TRANS/WP.29/2004/20  
5 December 2003

ПРЕДЛОЖЕНИЕ ПО ПРОЕКТУ ДОПОЛНЕНИЯ 10 К ПОПРАВКАМ СЕРИИ 03  
К ПРАВИЛАМ № 36

(Пассажирские транспортные средства большой вместимости)

"Рис. 6b

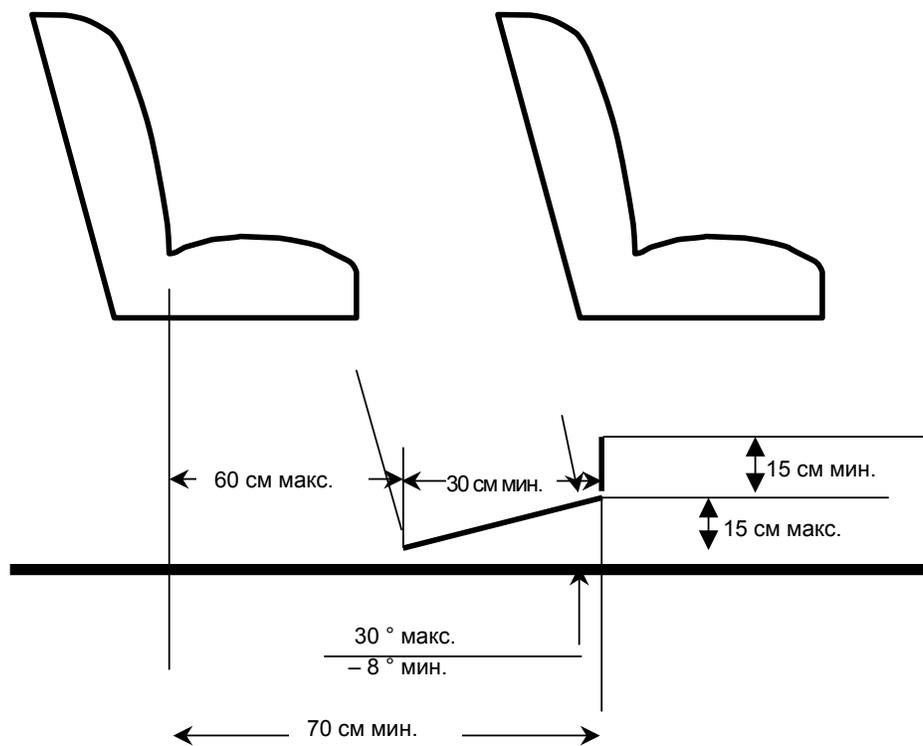
"5.7.8.5.2 Для сиденья, расположенного за другим сиденьем и/или обращенного к проходу, должно быть предусмотрено минимальное свободное пространство для ног глубиной не менее 300 мм и шириной, соответствующей положениям пункта 5.7.8.1.1, как показано на рис. 6b приложения 3. Присутствие в этом пространстве ножек кресел и элементов, указанных в пункте 5.7.8.6.2.3, может допускаться при том условии, что для ног пассажиров остается достаточно места. Это пространство для ног может частично располагаться в проходе и/или над ним, но оно не должно создавать никаких препятствий при измерении минимальной ширины прохода в соответствии с пунктом 5.7.5".

Включить новый рис. 6b следующего содержания:
